Mission régionale d'autorité environnementale

**Avis délibéré sur le projet d'exploitation  
du Parc éolien Les Granges  
à Saint-Quentin-sur-Cooles (51)  
porté par la société Centrale Éolienne Les Granges**

n°MRAe 2021APGE13

Nom du pétitionnaire	Centrale Éolienne Les Granges (NEOEN)
Commune(s)	Saint-Quentin-sur-Cooles
Département(s)	Marne (51)
Objet de la demande	Construction et exploitation d'un parc éolien constitué de cinq éoliennes et un poste de livraison
Date de saisine de l'Autorité Environnementale	05/02/21

Figure 2 : Représentation des 4 variantes (n°4 retenue)

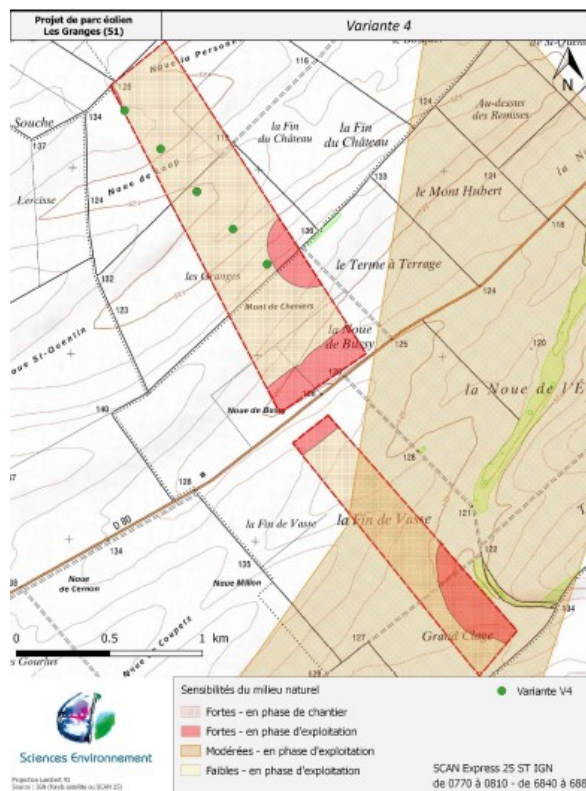
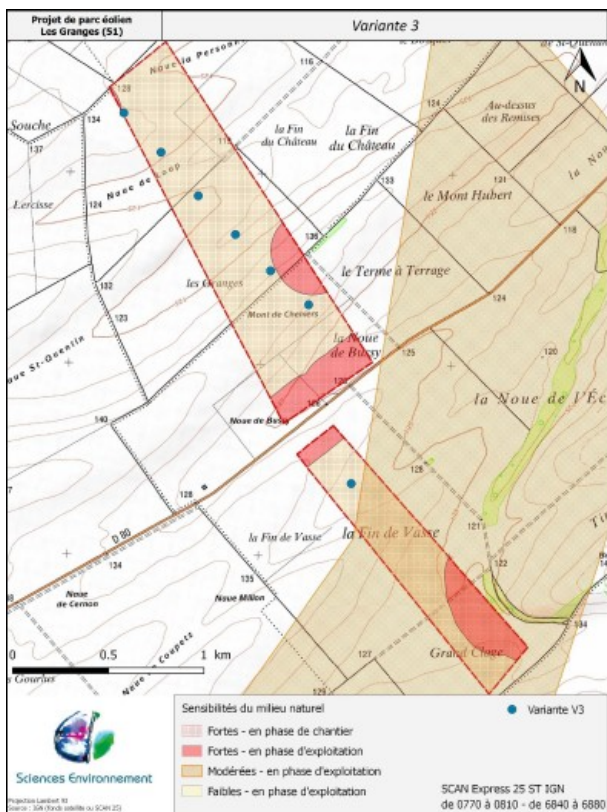
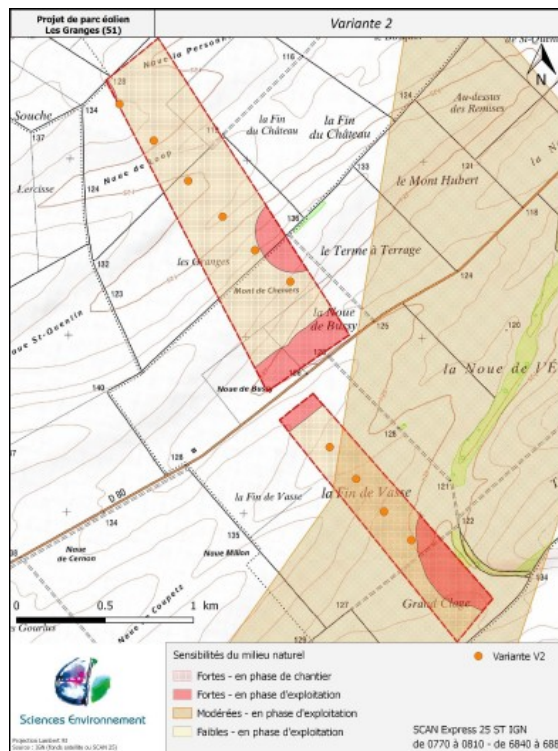
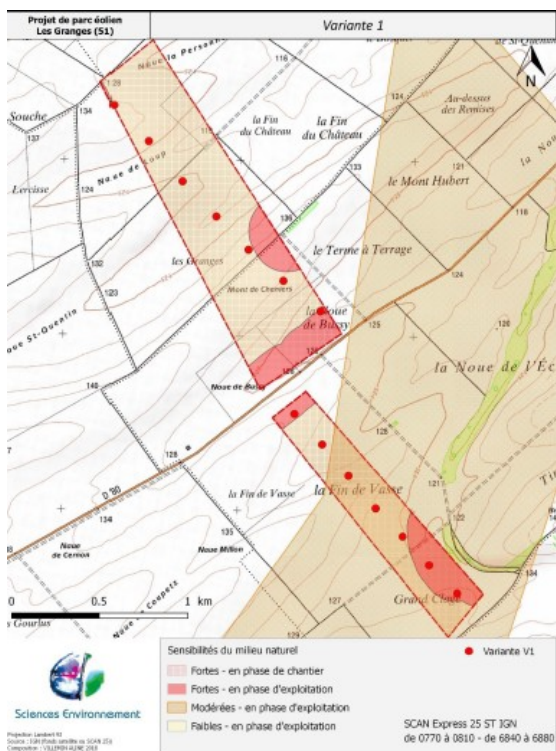
L'Ae s'interroge toutefois sur ce choix et sa cohérence, car la garde au sol<sup>6</sup> étant beaucoup plus basse que dans les parcs voisins, les conséquences environnementales des inter-distances choisies n'ont pas toutes été étudiées.

L'Ae considère que cette analyse est incomplète et ne constitue pas la présentation des résultats de l'étude des solutions de substitution raisonnables au sens de l'article R.122-5 II 7° du code de l'environnement<sup>7</sup>. Cette étude devrait permettre de justifier le choix du site retenu comme étant celui de moindre impact environnemental, après examen de sites possibles, c'est-à-dire après études d'autres Zone d'Implantation Potentielle (ZIP), sur la base d'une analyse multicritères (paysage, et aussi biodiversité, bruit, choix de la technologie...) et pas uniquement après étude de variantes d'implantation des mâts.

***L'Ae recommande de présenter une étude complète de solutions alternatives de choix de site.***

**Figure 4: Représentation des aires d'étude biodiversité**

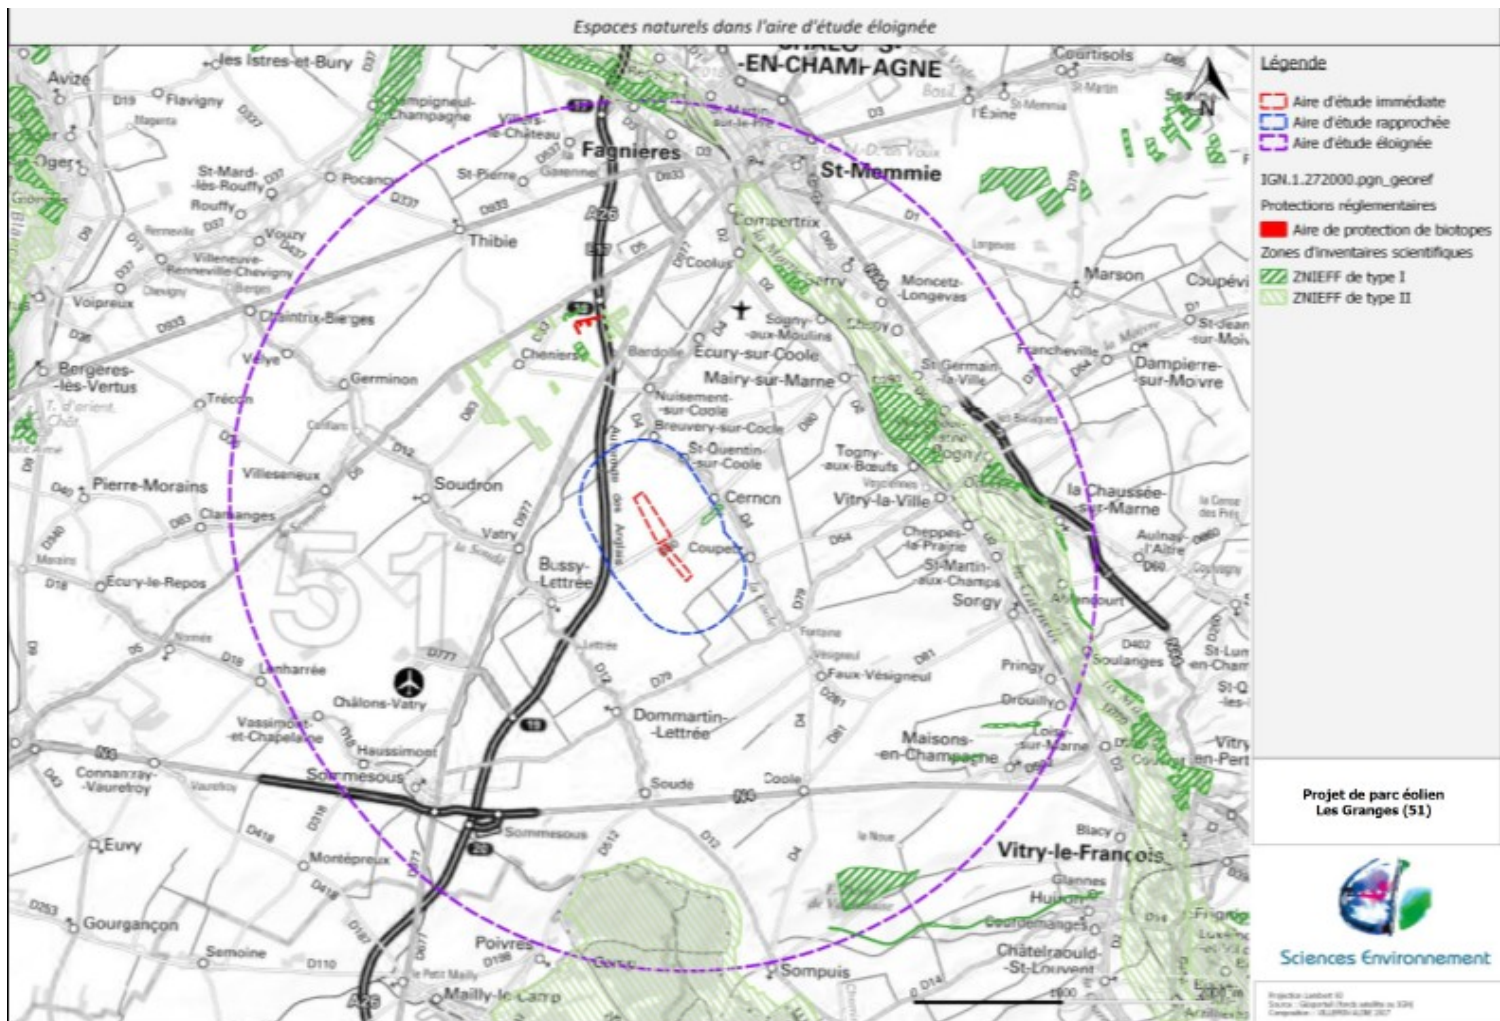
**L'Ae recommande au pétitionnaire de préciser dans son dossier les éléments justifiant le choix des aires d'études (immédiate, rapprochée et éloignée) pour l'étude écologique.**

Figure 8: Exemple du cas de la commune de Cernon, la plus impactée par la diminution de l'angle de respiration de 12°

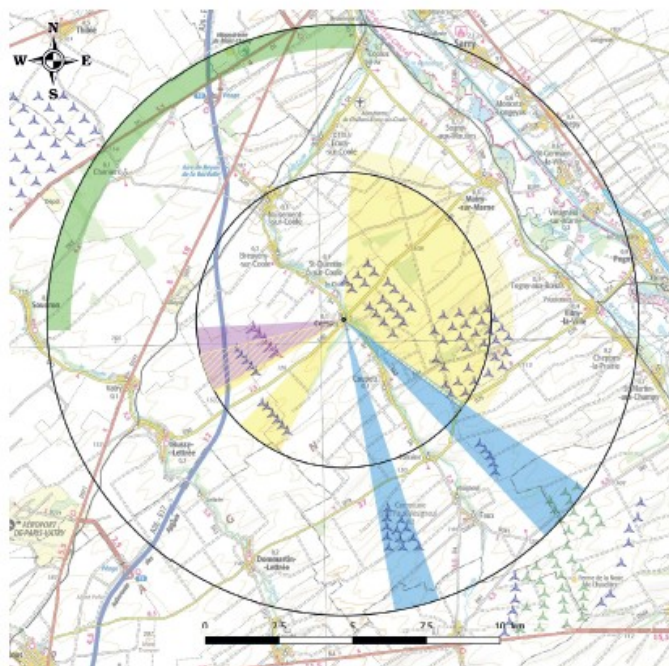
Cependant, ce risque était systématiquement déjà présent avant l'arrivée du projet. Les futures éoliennes des Granges diminueront peu les angles de respiration<sup>22</sup> : diminution de 12° maximum l'angle de respiration pour la commune de Cernon qui est la plus impactée (cf. Figure 8). Avec l'arrivée du projet, l'augmentation des angles occupés sur l'horizon sera légère.

L'étude paysagère est de bonne qualité. L'étude de saturation des villages en intégrant plusieurs critères d'évaluation pour rendre compte de la densité de l'éolien sur le secteur, couplé à de nombreux photomontages, permet d'appréhender plus aisément l'impact final attendu de ce projet. En densifiant les éoliennes au sein d'un pôle existant, l'impact paysager de ce projet apparaît mesuré mais viendra s'ajouter à l'impact déjà important des autres parcs.
